Estudio de Impacto Ambiental,
Categoría II del proyecto titulado:

***"EXTRACCIÓN DE MINERALES NO METALICOS
(GRAVA DE RÍO), GARICHÉ"***

I Ampliación
Solicitada mediante la nota
DEIA-DEEIA-AC-0101-2106-2021

RESPUESTA A NOTA DEIA-DEEIA-AC-0101-2106-2021

Distancia a sitios de acuerdo al Artículo 9 - Ley N°32 de 1996

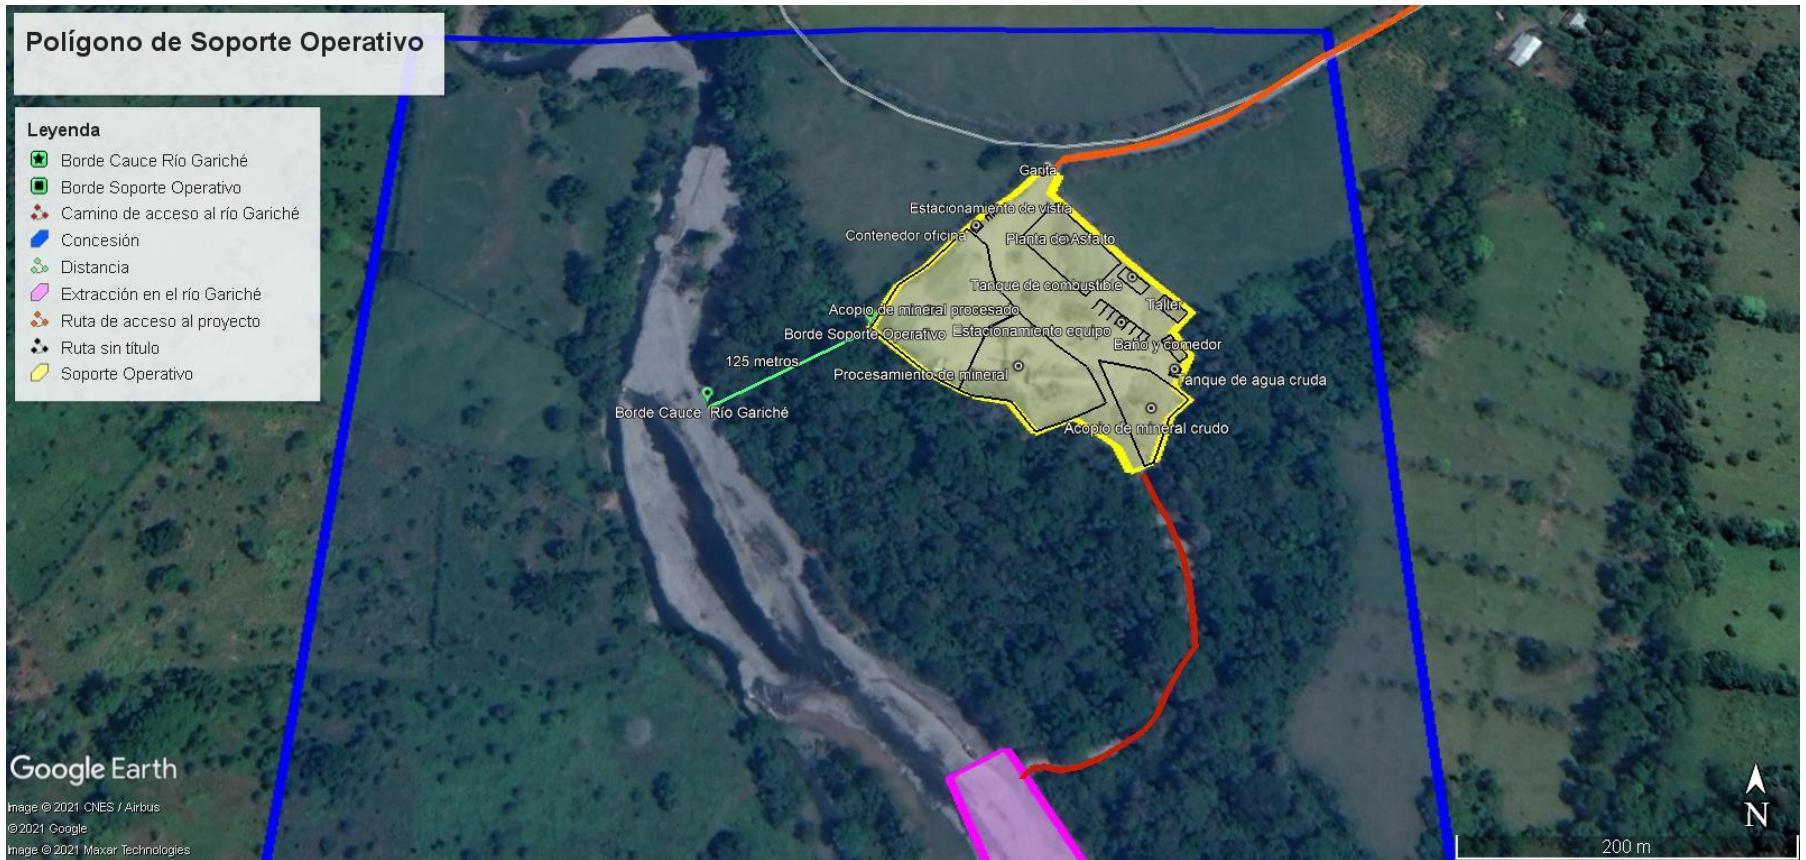
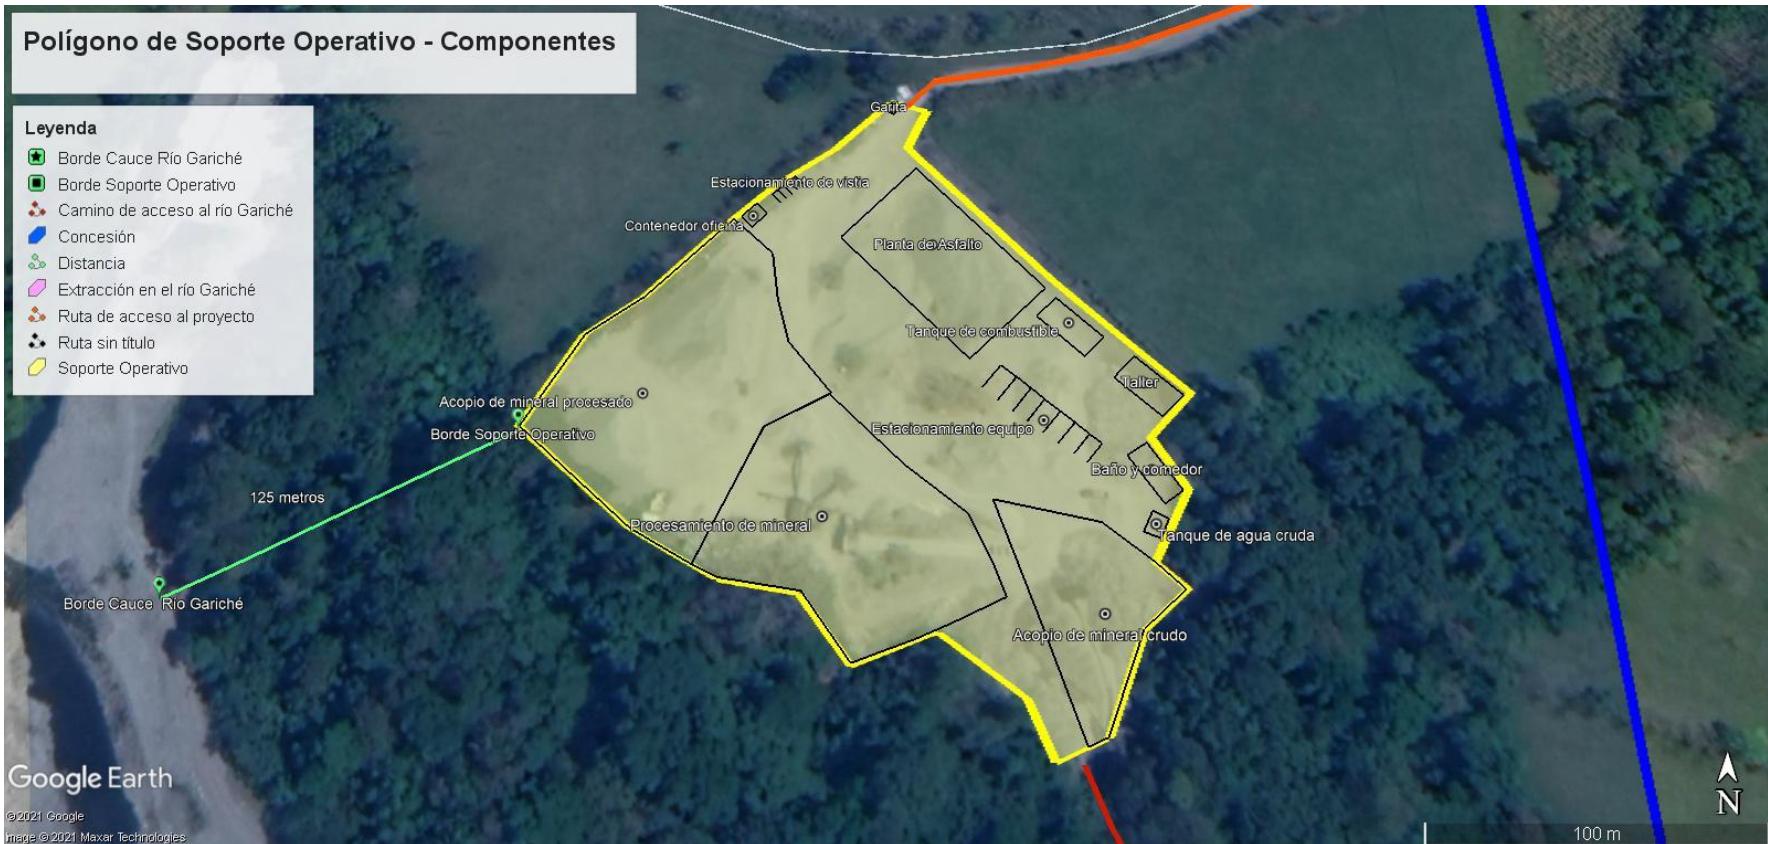
- b. Presentar mapa o plano gráfico de referencia al distanciamiento de viviendas y otras infraestructuras, donde se visualice el cumplimiento de los lineamientos antes señalados por la ley N° 32 de 9 de febrero de 1996, con sus respectivas coordenadas.

En las páginas 4, 7, 79, 88, 104, 209 del Estudio de Impacto Ambiental, se indican las distancias aproximadas y croquis de las distancias del proyecto a las viviendas más cercanas, el poblado de Aserrío de Gariché y el balneario en el río Gariché. Sin embargo, en atención a su solicitud, presentamos las coordenadas UTM WGS-84 de los sitios establecidos de acuerdo al Artículo 9 de la Ley No. 32 de 9 de febrero de 1996 y las distancias. El citado artículo indica lo siguiente:

En la siguiente tabla se muestra las coordenadas UTM WGS84 y las distancias de los poblados de Gariché y Santo Domingo, Balneario, el puente sobre el río Gariché y la Carretera Panamericana al polígono de extracción en el río Gariché, de acuerdo a lo indicado en los literales *a* y *b* del Artículo 9 de la Ley N°32 de 1996, en donde se indica que no se podrá realizar extracción a distancias menores de 500 metros, como se podrá observar en la tabla y el mapa ubicado en Anexos, el polígono de extracción cumple con los indicado en el Artículo 9 de la Ley N°32 de 1996.
